Title - Sujet Key Watcher System	
Solicitation No. - N° de l'invitation 21120-181763/A	Amendment No. - N° modif. 007
Client Reference No. - N° de référence du client 21120-18-2621763	Date 2017-11-02
GETS Reference No. - N° de référence de SEAG PW-\$\$HN-445-73156	
File No. - N° de dossier hn445.21120-181763	CCC No./N° CCC - FMS No./N° VME
Solicitation Closes - L'invitation prend fin at - à 02:00 PM on - le 2017-11-09	
Time Zone Fuseau horaire Eastern Standard Time EST	
F.O.B. - F.A.B. Plant-Usine: <input type="checkbox"/> Destination: <input checked="" type="checkbox"/> Other-Autre: <input type="checkbox"/>	
Address Enquiries to: - Adresser toutes questions à: Ladouceur, Joanne M.	Buyer Id - Id de l'acheteur hn445
Telephone No. - N° de téléphone (819) 420-0340 ()	FAX No. - N° de FAX () -
Destination - of Goods, Services, and Construction: Destination - des biens, services et construction:

ADDENDA

Dossier TPSGC n° 21120-181763 Remplacement d'un système de gestion de clés pour l'Établissement correctionnel de La Macaza

Commutateur Ethernet

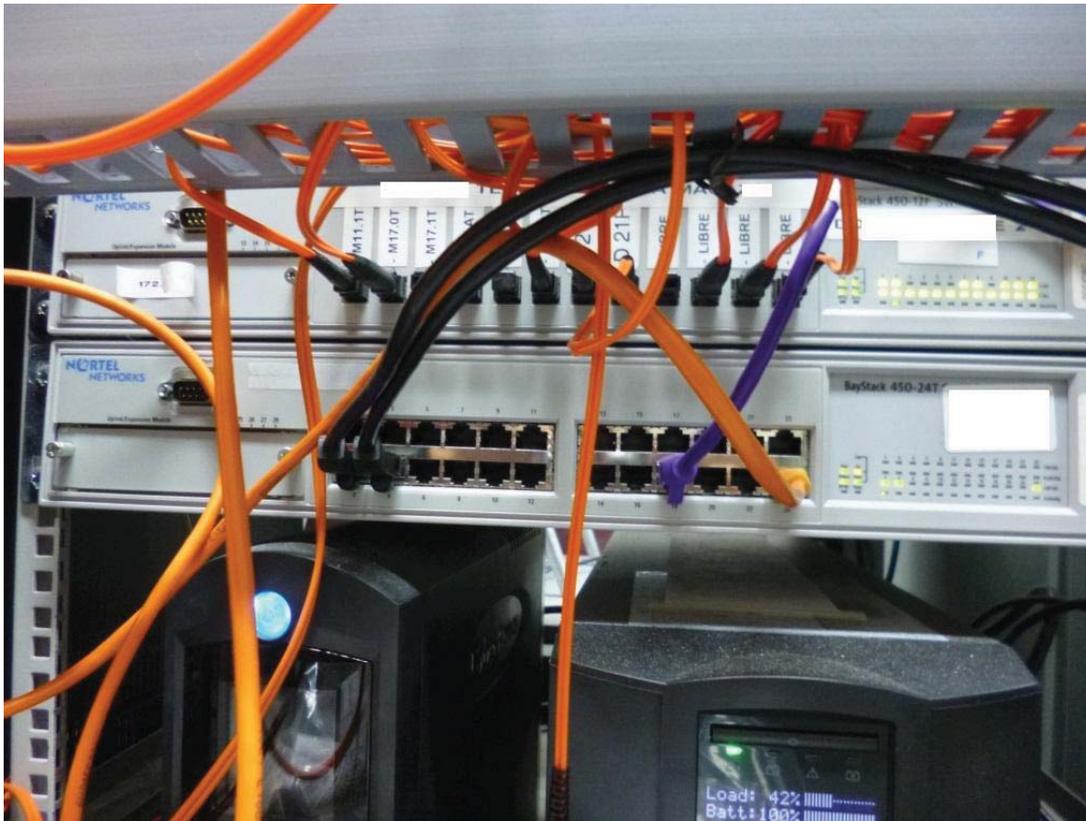
5.	<p>Q5. S.v.p. précisez par addenda la salle réseau du sous-sol ou nous devons brancher les trois boîtes à clés</p> <p>S.v.p. précisez par addenda sur quel commutateur nous devons brancher chacune des boîtes à clés.</p> <p>S.v.p. précisez par addenda que les ports sont disponibles</p>	<p>R5. La salle réseau située au sous-sol est dans le local D20-003.</p> <p>Les câbles réseau des trois (3) cabinets de clés doivent être branchés sur le commutateur du groupe Travaux. Le commutateur est situé dans le bas du deuxième cabinet.</p> <p>Des ports sont disponibles. (Voir la photo ci-jointe)</p>
